Mission régionale d'autorité environnementale

**Avis de la mission régionale
d'autorité environnementale
Hauts-de-France
sur le projet de parc éolien
de la Sensée
de la société Eolis Les muriers
à Etaing, Dury et Recourt (62)**

n°MRAe 2020-4565

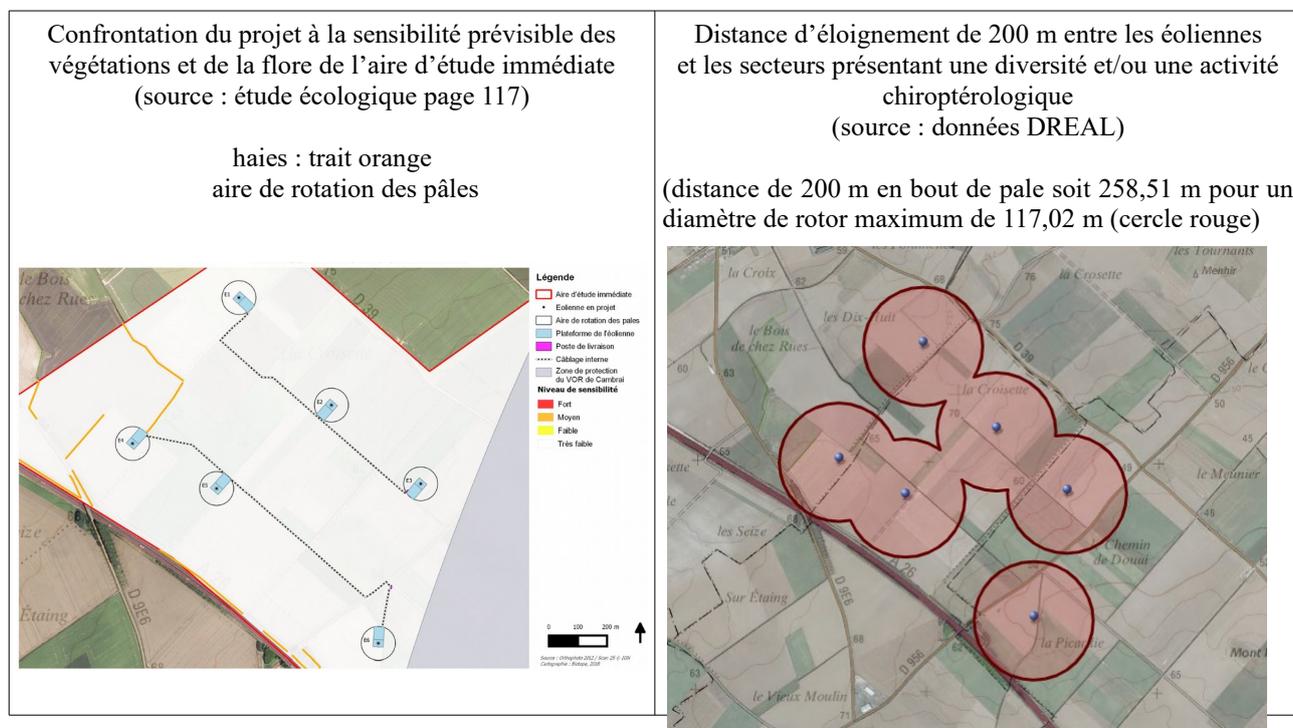
- fort pour la Pipistrelle de Nathusius sur les axes de transit toute l'année et en milieu ouvert en été et en automne ;
- fort en milieu ouvert en automne pour la Noctule Commune ;
- moyen en milieu ouvert au printemps pour la Pipistrelle de Nathusius ;
- moyen sur les axes de transit, toute l'année pour la Pipistrelle Commune, en automne pour la Noctule de Leisler.

- l'éolienne E4 est implantée en secteur à enjeux chiroptérologiques forts ;
- l'éolienne E6 est implantée en secteur à enjeux moyens ;
- les éoliennes E1 et E5 sont implantées en secteur de sensibilité respectivement faible et très faible mais leurs pales survolent des secteurs à enjeu moyen.

L'étude précise page 115 que les éoliennes E4 et E6 sont implantées au sein de la zone préconisée pour l'éloignement des haies (distance d'éloignement égale à 200 m en bout de pales des éoliennes).

Au regard de ce constat et compte-tenu que les éoliennes E1 et E5 sont situées à proximité de secteurs présentant une activité chiroptérologique notable et que l'ensemble des éoliennes engendre un impact moyen à fort sur les chiroptères, l'autorité environnementale recommande de rechercher une solution alternative à la zone d'implantation potentielle retenue (autre localisation).
